**Forum mondial de l'harmonisation
des Règlements concernant les véhicules**

125^e session

Genève, 27-31 mars 2023

Enregistreur de données de route :**Règlement ONU n° 160 (Enregistreur de données de route)****Proposition de complément 2 à la série 01 d'amendements
au Règlement ONU n° 160 (Enregistreur de données
de route)****Communication de l'expert du groupe de travail informel
des enregistreurs de données de route et des systèmes
de stockage des données pour la conduite automatisée***

Bande d'une largeur correspondant à +/- 10% de l'amplitude maximale de l'accéléromètre

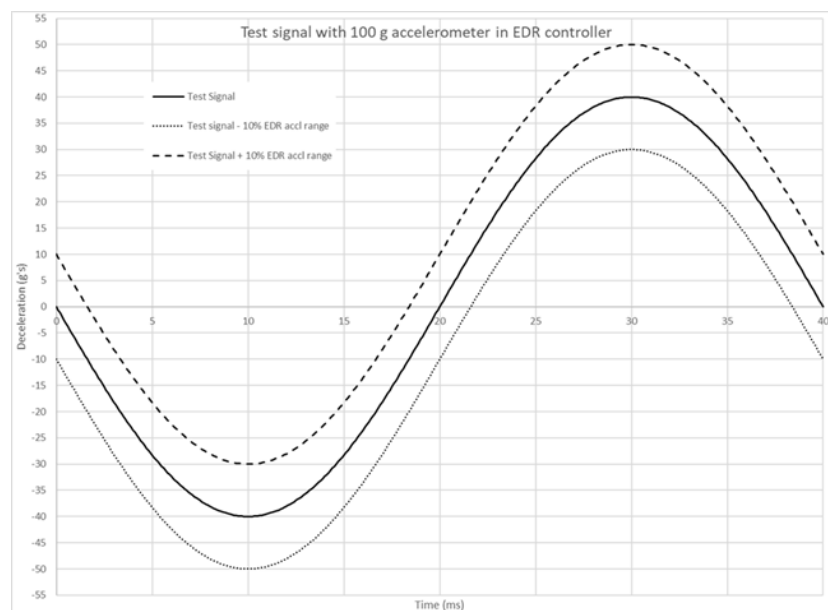
- 6.1.5** La courbe d'accélération enregistrée par l'EDR doit être entièrement contenue dans une bande dont la largeur correspond à +/-10% de l'amplitude maximale de l'accéléromètre utilisé par le module de commande contenant la fonction EDR, valeur appliquée à la courbe d'accélération filtrée de l'appareillage d'essai des composants. La comparaison des courbes du capteur d'accélération ne doit être effectuée que sur l'axe sur lequel l'essai du composant a été réalisé.

Par exemple, si l'amplitude de l'accéléromètre du module de commande contenant la fonction EDR est de +/- 100 g, on applique une amplitude de +/- 10 g à la courbe d'accélération filtrée de l'appareillage d'essai des composants. La courbe d'accélération enregistrée par l'EDR ne doit pas sortir de cette bande (voir la figure).
